Equal for One Step 2015

## Evaluation of the Jury

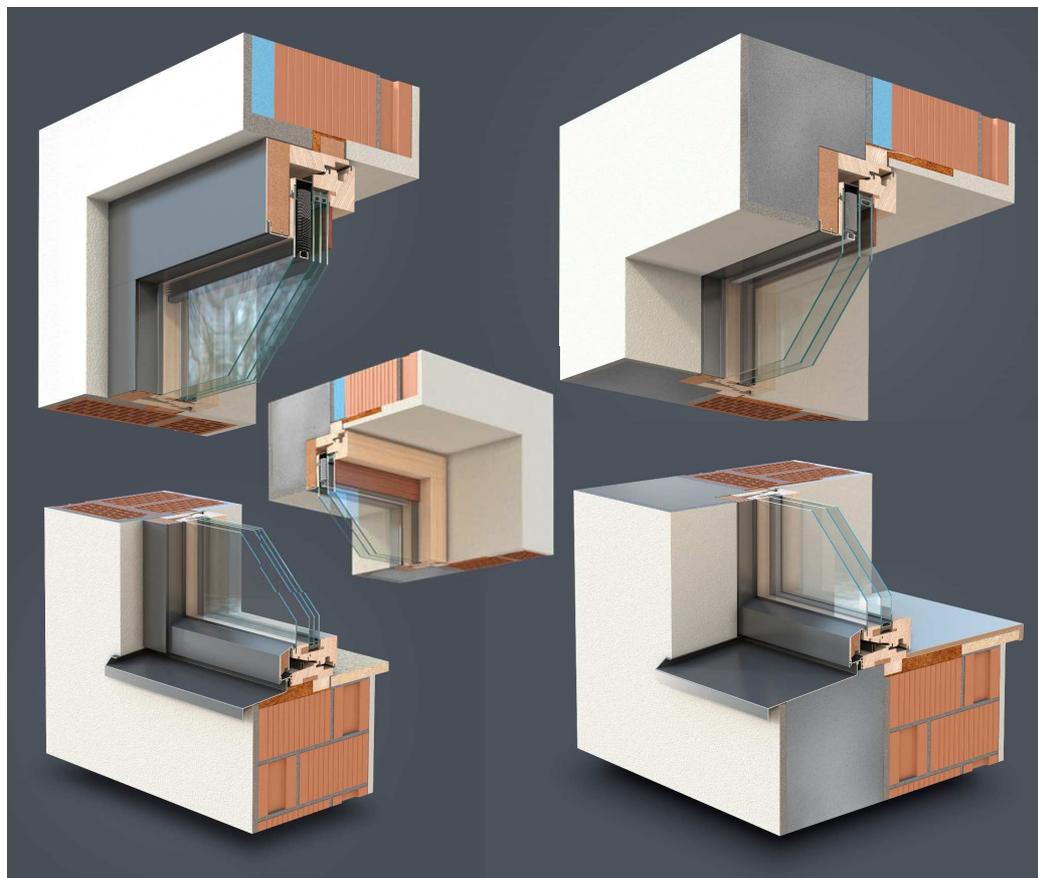
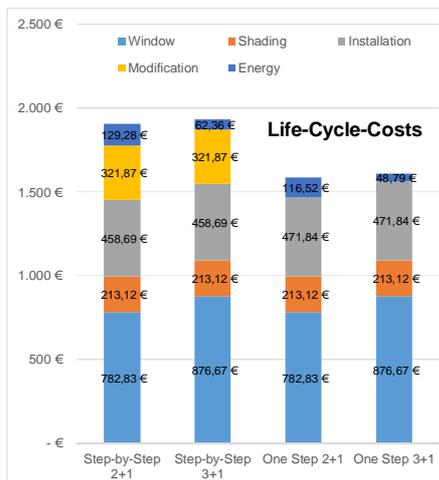
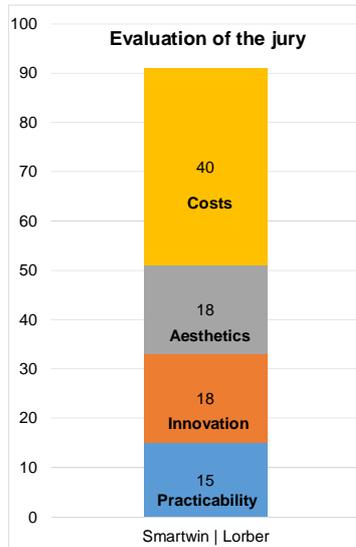
- Ergänzung des Fensterrahmens um integriertes Sonnenschutzsystem (Raffstore im Luftzwischenraum einer 2+1 bzw. 3+1-Verglasung).
- Blindstock als Montagehilfe ermöglicht präzisen Einbau und einfachen Anschluss der luftdichten- und winddichten Ebenen.
- Beide Zustände gestalterisch gut gelöst.
- Fensterbankanschlüsse jeweils gut gelöst, besonderes Lob gebührt der Idee des „Aufschieblings“.
- Konzept ermöglicht gute Schlagregendichtigkeit.
- Lösung in der Laibung (Vorteilhaft bezüglich der Praktikabilität und Langlebigkeit).

- Reduzieren der bei ungedämmter Wand sehr hohen Einbauwärmbrücke des oberen Anschlusses.
- Putzanschluss bei Variante 2 (ohne Versetzen) im Zustand ohne Außendämmung nicht langfristig schlagregendicht.
- Idee des „Aufschieblings“ auch auf die Laibung übertragen.
- Bewertung: Aufnahme in die Endrunde.
